Aménagement et qualification des espaces publics et zones d'accueil au droit des haltes fluviales

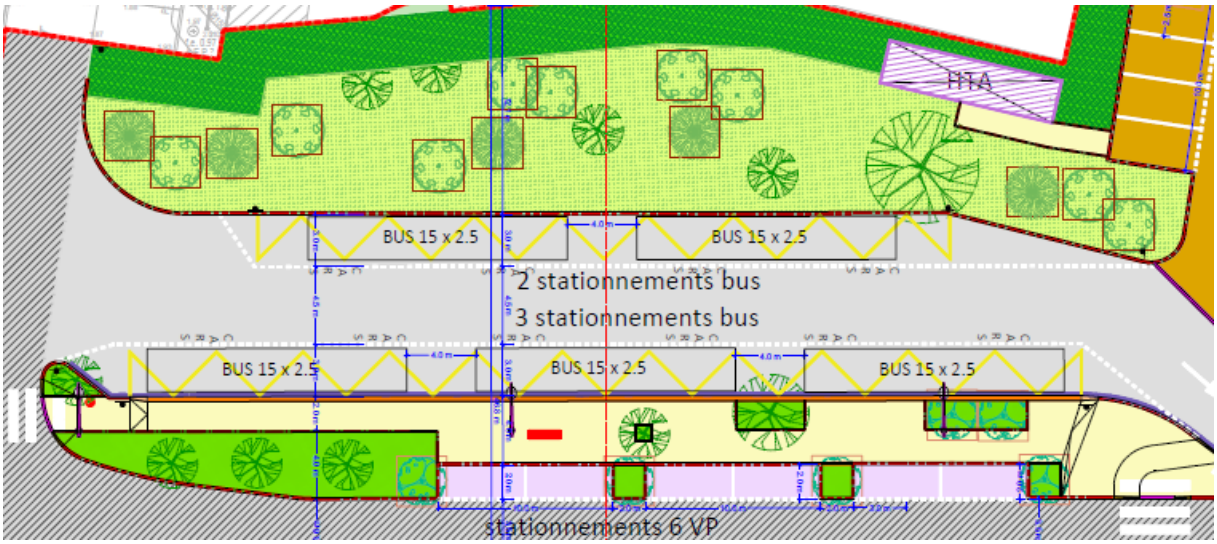
Le DQE du lot 4 fait mention d'arbres à protéger et d'arbres à abattre, pouvez-vous nous indiquer sur un plan où se situent ces arbres, svp ?

une erreur dans la légende

les arbres existants conservés sont identifiés par le symbole

Soit 11 unités sur l'impression ci-dessous

Les arbres abattus le seront préalablement par les travaux connexes
